**SISTEMA INTEGRATO PER LA MOBILITA' URBANA SOSTENIBILE**  
 Progetto integrato della Ciclopista dell'Arno  
**"EMPOLI-MONTELUPO FIORENTINO" con Infrastrutture Urbane**  
**LOTTO1 - Macrocomparto Montelupo**

FASE: VARIANTE DL01

RELAZIONE TECNICA

**REL-  
DL01**

Figura 1 Foto delle situazioni degradate da ripristinare.

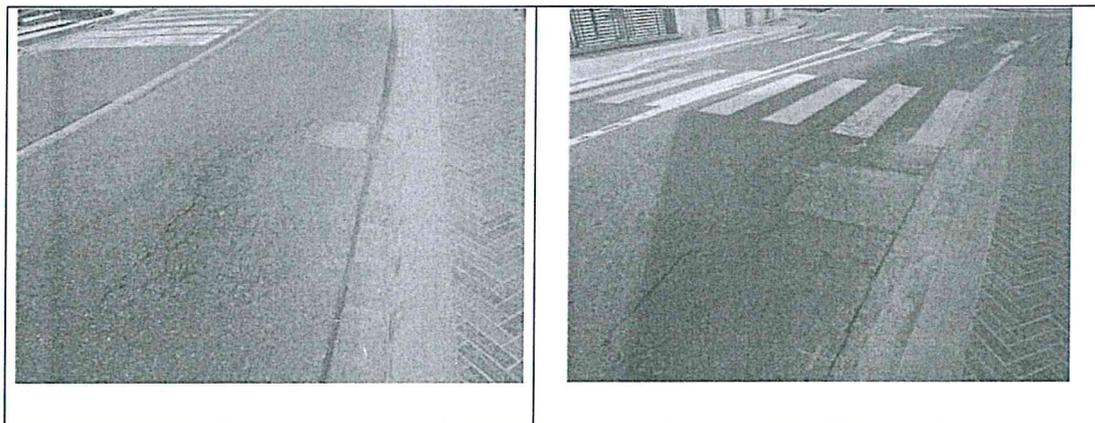
Durante l'esecuzione dei lavori sono emerse avvallamenti, sconnessioni e rotture delle pavimentazione bituminosa della sede stradale di Via Roma che denotano il deterioramento dello strato di conglomerato bituminoso su parte della carreggiata soprattutto sulla corsia di marcia lato edifici.

Pertanto gli extracosti derivanti da tale intervento di ripristino sono di seguito descritti e quantificati economicamente nel computo metrico di variante come voci specifiche a misura:

- 1) Fresatura profonda fino a ritrovare la massicciata [voce 05.SCD.060.131 + 05.SCD.060.132];
- 2) Binder 0/20 per tutta la superficie di risanamento [voce 04.PST.020.021 + 04.PST.020.022];

FOTOSIMULAZIONI DEL PONTE PESA CON I PALI ORNAMENTALI

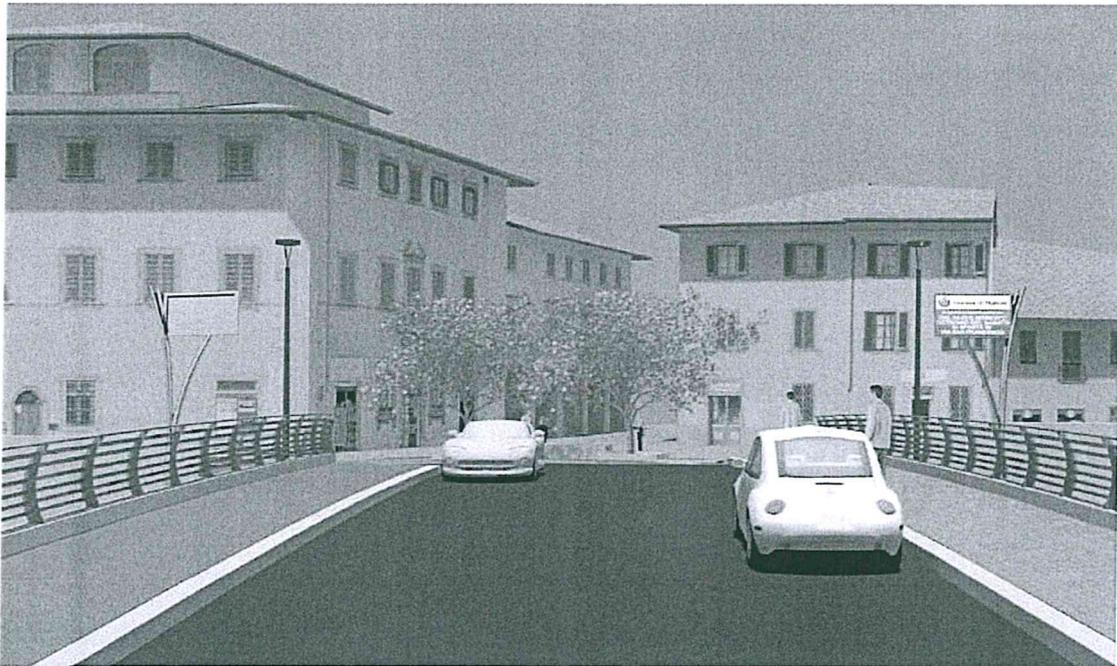
Si prevede inoltre la fornitura e posa in opera di due supporti per futuri pannelli informativi da posizionare sulle mensole in aggetto previste sul ponte Pesa in uniformità ai supporti per i Pannelli a Messaggio Variabile previsti nell'Offerta Tecnica dell'impresa in fase di gara. L'Offerta tecnica prevedeva già i pali di supporto ma di tipo tradizionale standard. L'Amministrazione Comunale di Montelupo Fiorentino ha richiesto che i pali abbiano una migliore omogeneità con il parapetto e le finiture in COR-TEN del ponte. L'Ufficio Tecnico di Montelupo ha sviluppato dunque una soluzione più artistica con pali sagomati in COT-TEN e supporto del Pannello a Messaggio Variabile come da disegno sotto riportato. Si allega inoltre alla presente relazione anche la fotosimulazione del ponte con l'installazione dei due pali ornamentali.

La voce capitolare per l'esecuzione dei due nuovi supporti in acciaio COR-TEN è stata considerata come voce a misura e riportata nel verbale nuovi prezzi concordato [NP05].
